BOLETÍN TÉCNICO INFORMATIVO

TERMINADOR - PREPARACIÓN PARA RADIO / DVD

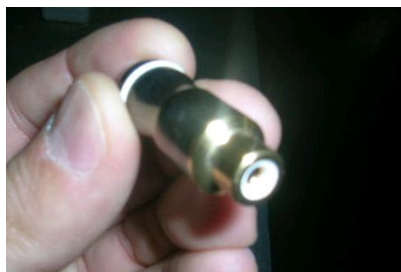
OBJETIVO: Con el objetivo de eliminar posibles ruidos en el sonido de los coches G7, con la opción “**Solamente con preparación**” de equipos (Radio y/o DVD), pasamos a instalar un terminador código 10280601, el cual está conectado a los enchufes RCA de audio que estén en abierto (desconectados) en los compartimentos donde serán instalados los equipos de radio o DVD.

OBS: Los clientes deben ser informados que, al instalar el equipo de radio o DVD, el terminador deberá ser retirado.
